Vår dato: 08.12.2017  
Vår ref.: 201001776-13  
Arkiv: 312 / 099  
Deres dato:  
Deres ref.:

## Tafjord Kraftproduksjon AS - Planendring for inntak av felt i Øvre Koppene til Tafjord 5, Norddal kommune i Møre og Romsdal - NVEs innstilling

Figur 4 Det konsesjonsgitte alternativet er markert med grøn ring, det alternativt det her blir søkt om endring til er markert med raud ring.

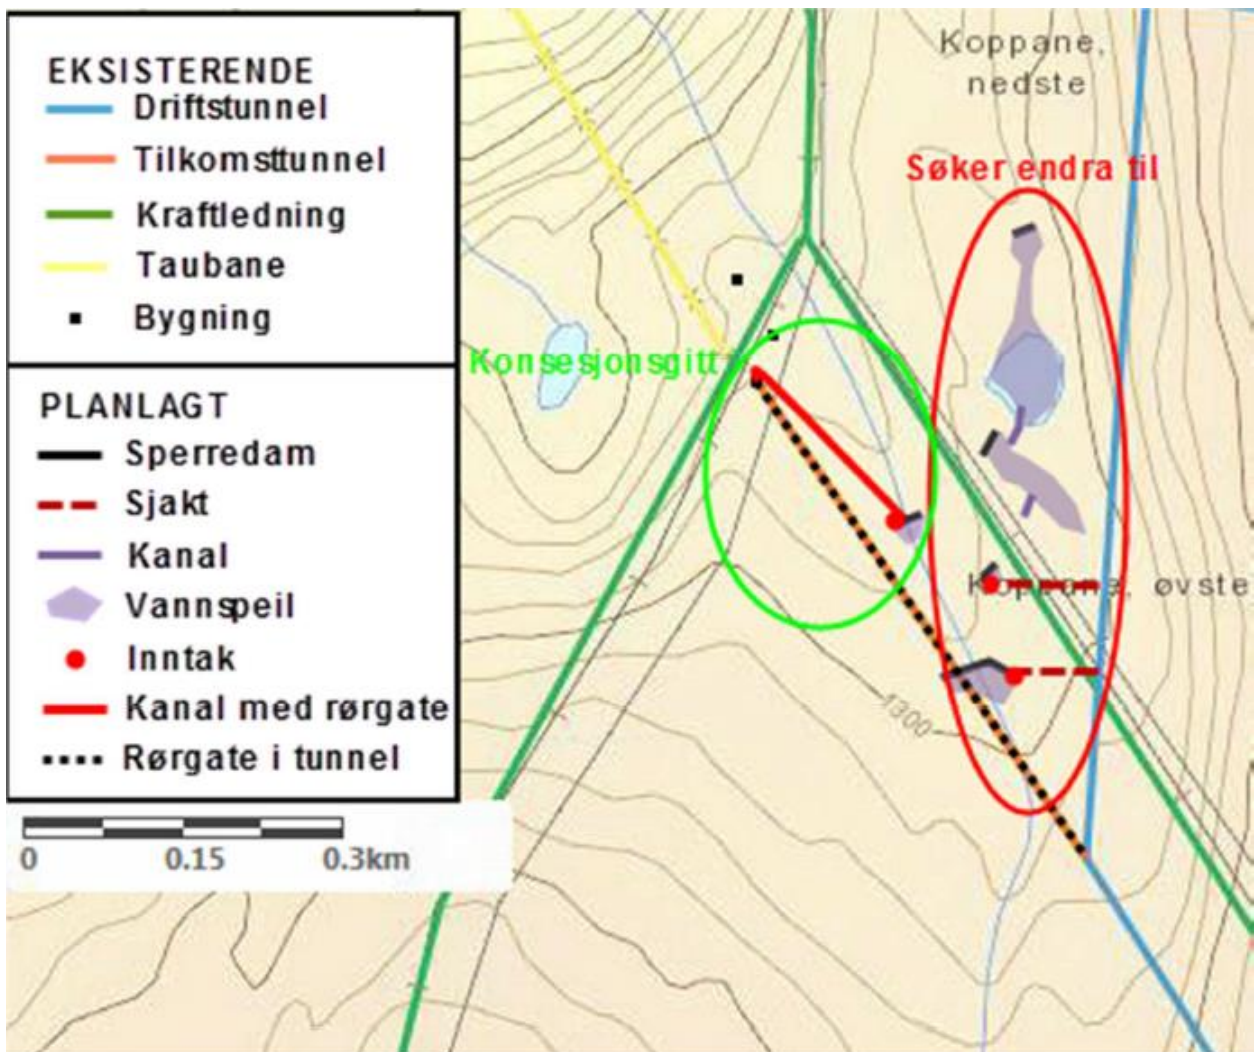
Kraftselskapet søker nå om å endre planene for overføringen av Øvre Koppene. Opprinnelige planer gikk ut på å etablere et inntak på kote 1250 med en 200 m lang rørgate sprengt i fjell ned til påhugget for eksisterende tilkomsttunnel. Herfra skulle rørgata følge tilkomsttunnelen 700 m og koples på eksisterende driftstunnel til kraftstasjonen Tafjord 5. De nye planene går ut på å etablere to coandainntak litt høyere opp (hhv på kote 1281 og 1288) og å borre to sjakter direkte inn på eksisterende driftstunnel. For å samle vann til sjaktene planlegges det å demme opp to tjern ved å etablere 2 sperredammer på hhv. 13 m og 20 m lengde som vil gi et utvidet vannspeil på 3000m<sup>2</sup> og et nytt vannspeil på 2000m<sup>2</sup>. I tillegg planlegges det å sprengte to kanaler på hhv 30 og 20 m lengde for å lede vannet fra tjernene mot inntakene. Det er planlagt to små inntaksmagasin der det nordligste demmes opp med en 10-15 m lang dam som gir et vannspeil på rundt 20 m<sup>2</sup> og det sørligste demmes opp med en 50 m lang dam og får et vannspeil på om lag 400 m<sup>2</sup>. Fra hvert inntak skal det bores en sjakt på hhv. 100 og 110 meter inn til eksisterende driftstunnel. Konesjonsgitt og nytt alternativ er synliggjort på kart i søknadens figur 4.

De omsøkte planendringene innebærer etter vårt syn flere tekniske inngrep enn det konsesjonsgitte da det er planlagt to inntak, flere små dammer/terskler, kanaler og vannspeil. Inngrepene er imidlertid planlagt i eksisterende søkk i terrenget og en slipper sprengning av rørgate i vanskelig terreng.
